Title - Sujet Réparations d'entretiens extérieurs	
Solicitation No. - N° de l'invitation EP770-151754/A	Amendment No. - N° modif. 002
Client Reference No. - N° de référence du client 20151754	Date 2015-03-19
GETS Reference No. - N° de référence de SEAG PW-\$\$\$FG-350-66857	
File No. - N° de dossier fg350.EP770-151754	CCC No./N° CCC - FMS No./N° VME
Solicitation Closes - L'invitation prend fin at - à 02:00 PM on - le 2015-03-31	Time Zone Fuseau horaire Eastern Daylight Saving Time EDT
F.O.B. - F.A.B. Plant-Usine: <input type="checkbox"/> Destination: <input type="checkbox"/> Other-Autre: <input type="checkbox"/>	
Address Enquiries to: - Adresser toutes questions à: Séguin, Martine	Buyer Id - Id de l'acheteur fg350
Telephone No. - N° de téléphone (819) 956-4975 ()	FAX No. - N° de FAX (819) 956-8335
Destination - of Goods, Services, and Construction: Destination - des biens, services et construction: Édifice Victoria Building 140 rue Wellington Street Ottawa, Ontario K1P 5A2

MODIFICATION 002

CETTE MODIFICATION 002 EST ÉMISE POUR LA RAISON SUIVANTE:

- Émettre l'addenda 1, 2 et 3.

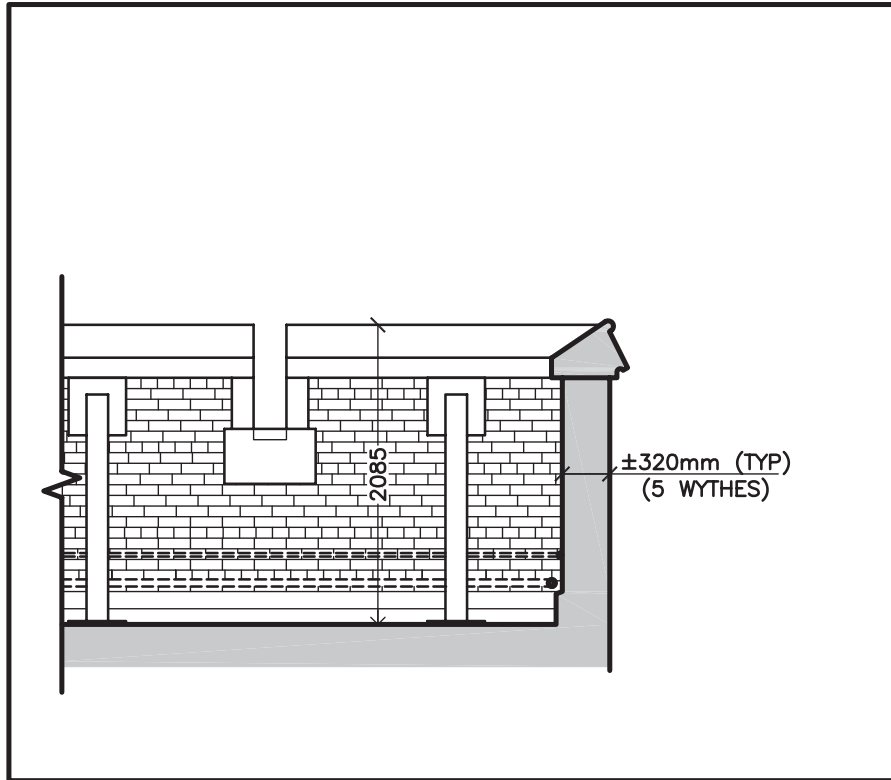
Dessin 4/A2

- 1 La largeur type du parapet et une note au sujet de la disposition type de briques d'assemblages (assise de boutisses) ajouté : Remplacer par le croquis SK-1 préparé le 2015/03/12.

NOTE | *NOTER:*
 TYPICAL BONDING BRICK PLACEMENT (HEADER COURSE) APPROXIMATELY
 EVERY 4 COURSES.
DISPOSITION TYPE DE BRIQUES D'ASSEMBLAGES (ASSISE DE BOUTISSES)
SE TROUVE À PEU PRÈS TOUTE LES 4 ASSISES.

PARAPET WIDTH / HEADER COURSES

project no. no. du projet
R.056478.002
drawing no. no. du dessin
SK-2

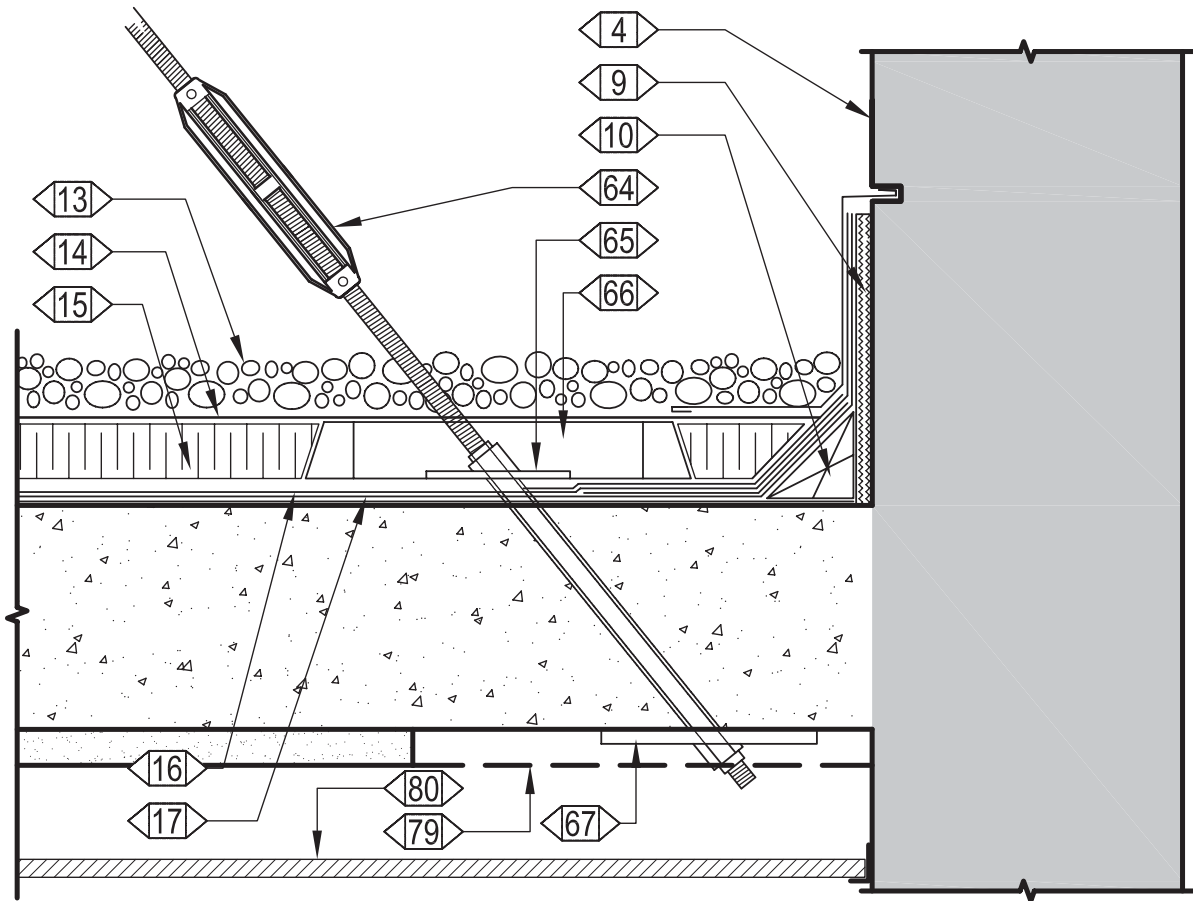
Dessin 9/A7

- 1 Le dessin a été révisé et comprend le travail d'enlever l'enduit au plâtre et le plafond suspendu, les notes clés 79 et 80 ont été ajoutées : Remplacer par le croquis SK-2 préparé le 2015/03/16.

- 79 PAINTED PLASTER TO BE REMOVED, 4m² TOTAL
ENDUIT AU PLÂTRE PEINT À ENLEVER, 4m² AU TOTAL
- 80 REMOVE AND REINSTALL SUSPENDED CEILING
ENLEVER ET RÉINSTALLER LE PLAFOND SUSPENDU

project no.
R.056478.002
drawing no.
SK-3

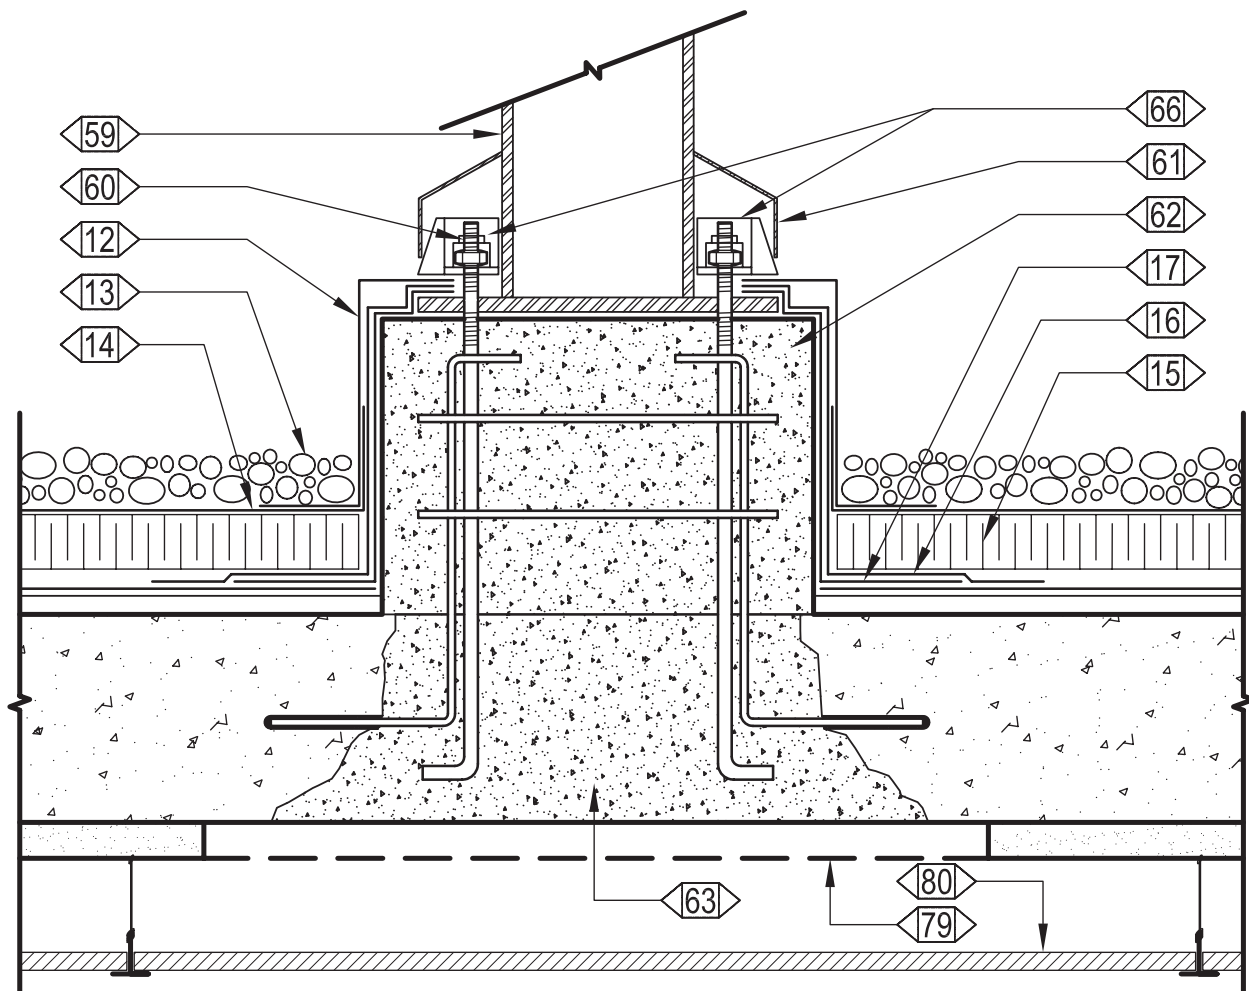
Dessin 10/A7

- 2 Le dessin a été révisé et comprend le travail d'enlever l'enduit au plâtre et le plafond suspendu, les notes clés 79 et 80 ont été ajoutées : Remplacer par le croquis SK-3 préparé le 2015/03/16.

- 79 PAINTED PLASTER TO BE REMOVED, 4m² TOTAL
ENDUIT AU PLÂTRE PEINT À ENLEVER, 4m² AU TOTAL
- 80 REMOVE AND REINSTALL SUSPENDED CEILING
ENLEVER ET RÉINSTALLER LE PLAFOND SUSPENDU
